Avis délibéré

**sur le projet de régularisation et d'extension de l'unité
Butadiène III de l'établissement NAPHTACHIMIE sur la plate-
forme de Lavéra, à Martigues (13)**

**N° MRAe
2022APPACA62/3227**

Avis du 23 septembre 2022 sur le projet de régularisation et d'extension de l'unité Butadiène III de l'établissement NAPHTACHIMIE sur la plate-forme de Lavéra, à Martigues (13)

Figure 4: Emplacements des points de mesures pour la surveillance du benzène et du 1,3 butadiène (source: étude d'impact annotation MRAe)

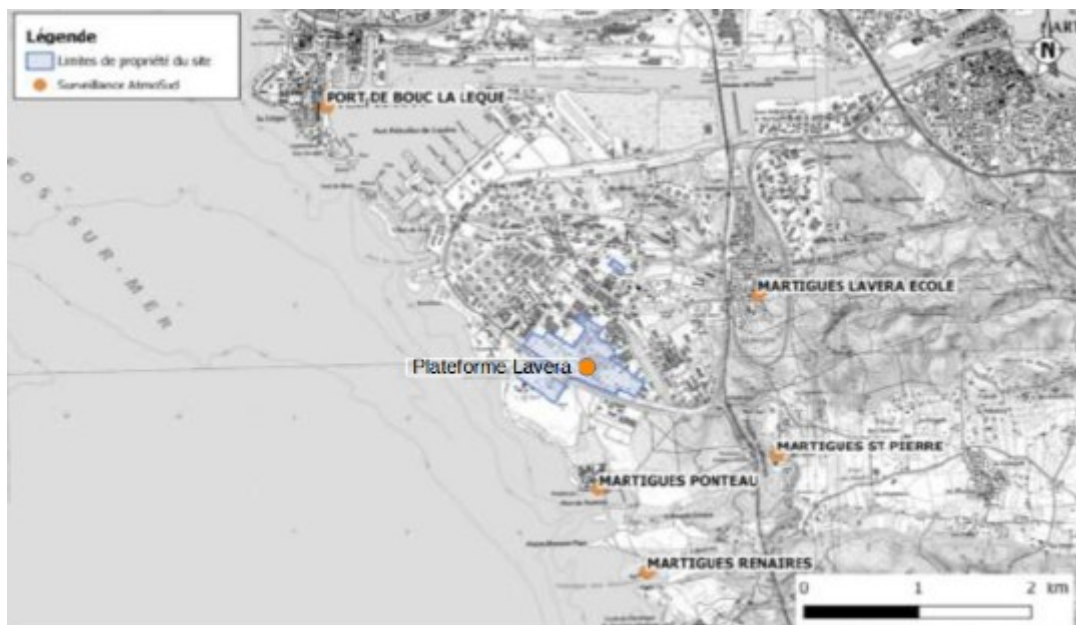
Une mesure réalisée à Salon-de-Provence (non représentée sur la figure 4) constitue un point de référence (environnement local témoin) pour l'ensemble de la plateforme de Lavéra. L'IEM met en évidence que 4 points sur 6 présentent des teneurs supérieures ou égales à l'objectif de qualité du benzène ($2 \mu\text{g}/\text{m}^3$)¹² dont une au niveau de l'école de Lavéra (valeur moyenne à $4,1 \mu\text{g}/\text{m}^3$).

De plus, le point de la plateforme de Lavéra, représentatif des travailleurs autre que ceux de NAPHTACHIMIE, présente une teneur supérieure à la valeur limite (valeur moyenne à $5,2 \mu\text{g}/\text{m}^3$).

La MRAe constate que l'état actuel du milieu air n'est pas compatible avec les usages pour le benzène en limite de la plateforme de Lavéra, point qui représente les travailleurs des entreprises voisines de NAPHTACHIMIE et que le milieu air est dit « vulnérable » pour le 1,3-butadiène pour l'ensemble des points sous influence du site (habitants et travailleurs).

Figure 6: Concentration moyenne annuelle modélisées en benzène en $\mu\text{g}/\text{m}^3$ (source: annexe 4 de l'étude d'impact)

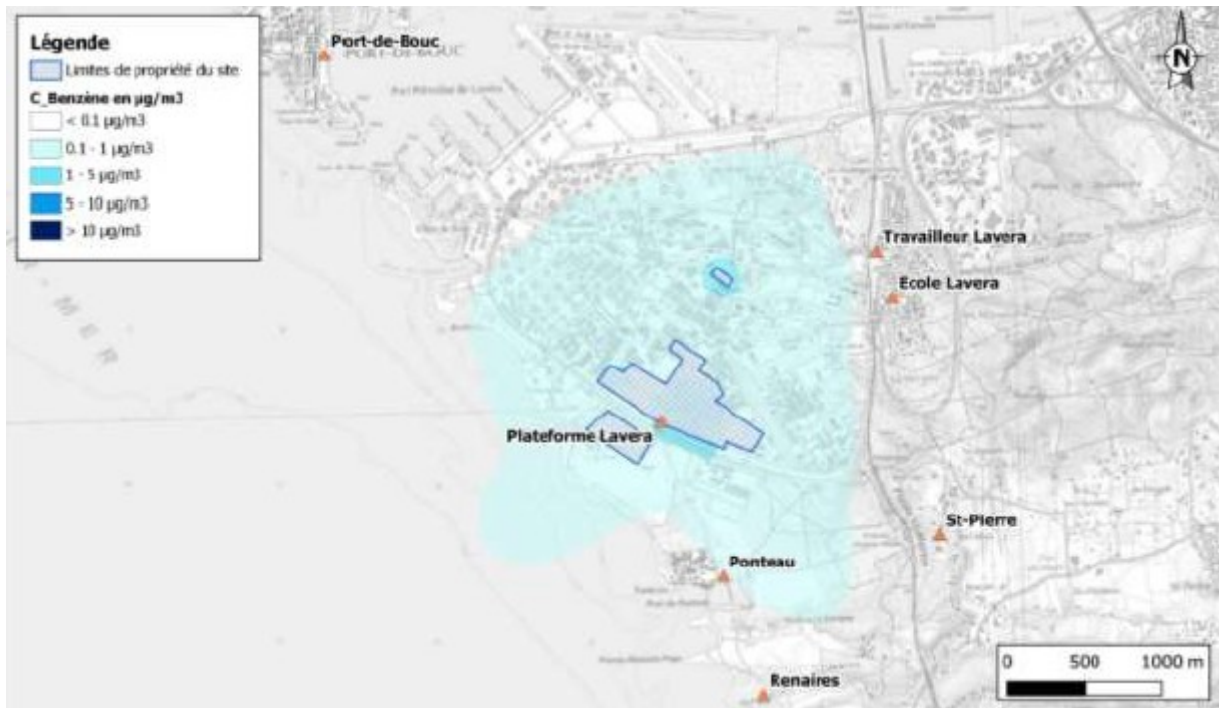
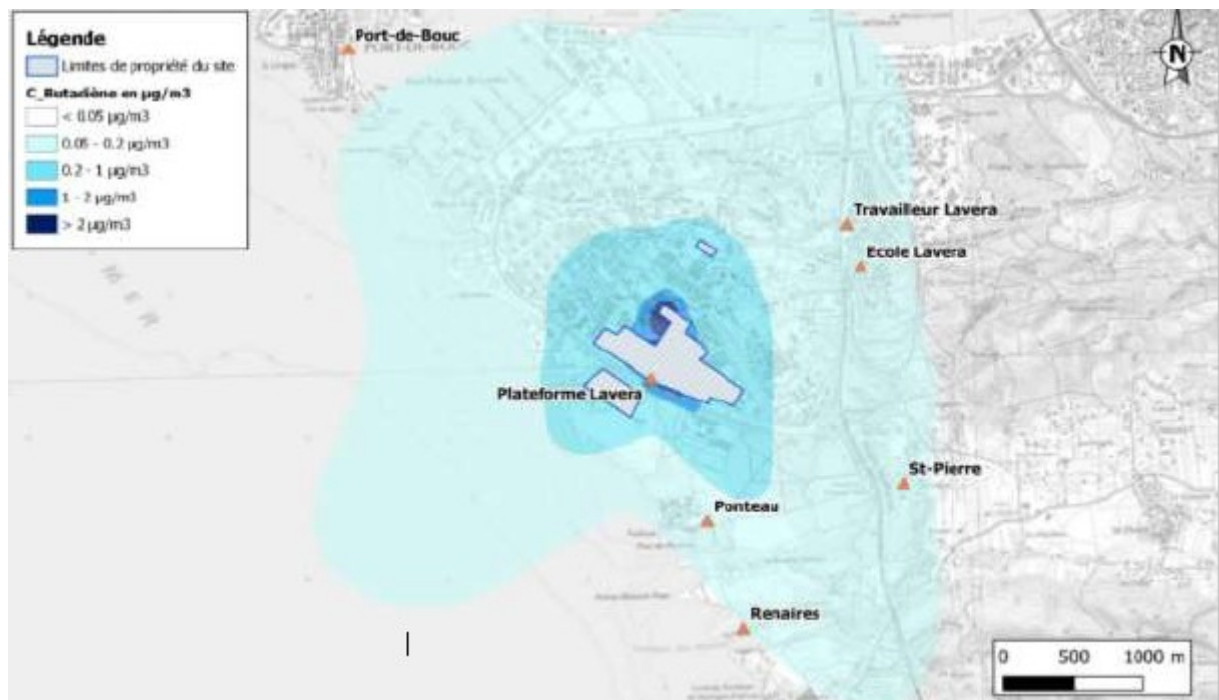
Les excès de risque individuel (ERI), sommés dans l'évaluation du risque sanitaire associé au projet, sont proches du seuil sanitaire acceptable de 10⁻⁵ uniquement pour des travailleurs des entreprises voisines et des résidents en zone d'impact (valeur calculée à 9,6.10⁻⁶ avec l'hypothèse d'un temps d'exposition des personnes standard de 30 ans¹⁸). Ce résultat est principalement lié aux émissions atmosphériques en benzène et 1,3-butadiène qui sont des cancérogènes avérés, comme le souligne l'étude d'impact (page 184) : « *ces résultats sont principalement liés à l'inhalation du benzène et du 1,3-butadiène* ».

Par ailleurs, les informations disponibles auprès de l'autorité compétente¹⁹ sur les constats et les suites des différentes visites de contrôle que l'inspection des installations classées a conduites en 2020²⁰, les arrêtés préfectoraux en vigueur²¹ dans d'autres établissements de la plateforme de Lavéra et les [déclarations en benzène dans le registre des émissions polluantes](#) démontrent la présence d'autres activités industrielles émettrices de benzène dans la zone de dispersion modélisée par NAHTACHIMIE pour cette substance. Il en ressort que le projet n'est qu'un des contributeurs du risque sanitaire cumulé lié au benzène qui est en place autour des installations mis en évidence par l'étude « SCENARII » susvisée. Il en est de même pour le NO₂.

Concernant en revanche le 1,3-butadiène, il ressort des informations disponibles dans les rapports et les arrêtés susvisés, ainsi que dans le [registre des émissions polluantes](#), que NAPHTACHIMIE est, sinon le seul, en tout cas le contributeur industriel majoritaire en émissions de 1,3-butadiène, mettant ainsi en évidence son influence prépondérante dans le risque sanitaire cumulé sur la zone en lien avec cette substance (cf. résultats de l'IEM et de l'étude « SCENARII »).
